#### d) Avis et commentaires du commissaire enquêteur

## 4) Les arbres et la végétation

#### **4c) REPONSE DE CITALLIOS**

**ARBRES SUR L'ENSEMBLE DU QUARTIER**

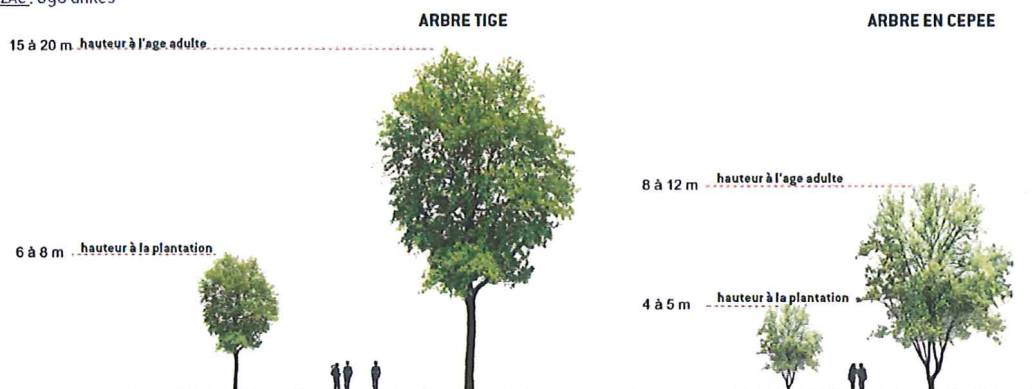
Il n'existe aucun document à l'intérieur du dossier qui précise le nombre d'arbres existants qui seront abattus, les arbres qui seront plantés ainsi que les espèces et variétés utilisées avec leurs caractéristiques (hauteur, densité du feuillage,...).

Les peupliers situés rue Vladimir Kramnik, son totalement non négociables à enlèvement ou déplacement. Non à l'abattage systématique des nombreux arbres présents sur le site en l'occurrence les 15 peupliers sur la rue vladimir kramnik.

Ci-dessous un bilan des arbres sur le projet :

- Initialement sur site: 101 arbres.
- 33 sont prévus d'être conservés. 68 sont prévus d'être abattus (ce chiffre a été produit pour l'AVP donc avant le communiqué de la mairie d'Asnières aux habitants de la résidence Initials mentionné ci-dessus).
- 663 arbres sont prévus d'être plantés (450 sur les espaces publics, 213 sur les lots privés).

Soit, au final sur site : **696 arbres (vs 101 initialement)**. A noter que ces éléments ont été portés à la connaissance des habitants de la résidence Initials lors de la réunion d'information du 30/05/2018 qui s'est tenue à la Maison du Projet.

Ci-dessous un extrait de la présentation faite aux habitants de la résidence Asnières Initials lors de cette réunion :

La réponse de l'aménageur détermine précisément le nombre d'arbres qui seront plantés ou conservés sur l'ensemble de la ZAC par rapport au nombre d'arbres existants qui doivent être abattus. Le bilan du nombre d'arbres prévu dans la ZAC est donc nettement positif et conforme aux dispositions environnementales prévues dans le dossier.

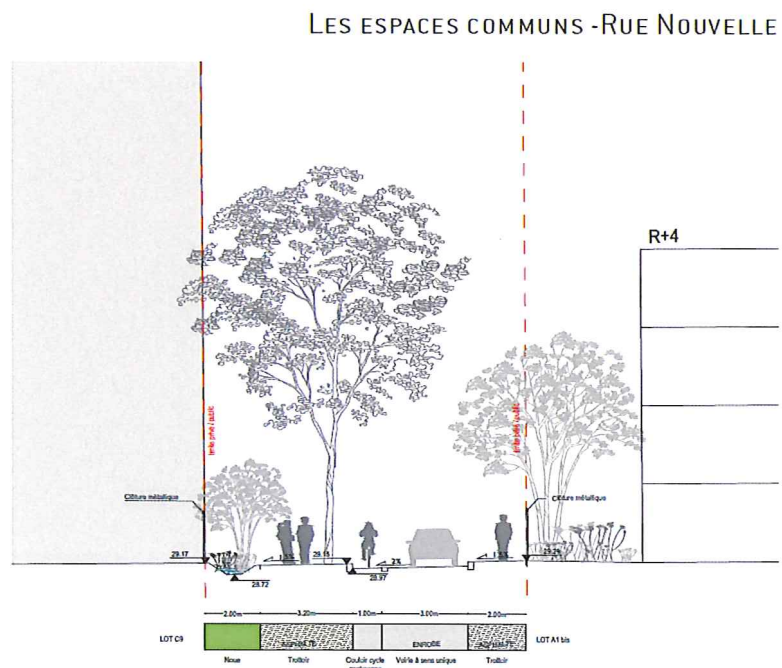
La configuration actuelle de la nouvelle rue Vladimir Kramnik, voie à 30km/h en sens unique, est semble-t-il de 4m de large, il semble difficile de faire cohabiter sereinement et dans un souci de sécurité partagée voitures et cyclistes.

La rue devrait être reconfigurée en 3m + 1.5m avec bordure séparative et le couloir vélo positionné du côté de la résidence INITIALS

Sur les voies 30 en sens unique (ce qui est le cas de la rue Kramnick), un contre-sens cycle est aménagé avec bordure séparative pour la protection des cyclistes (cf profil de voie ci-dessous).
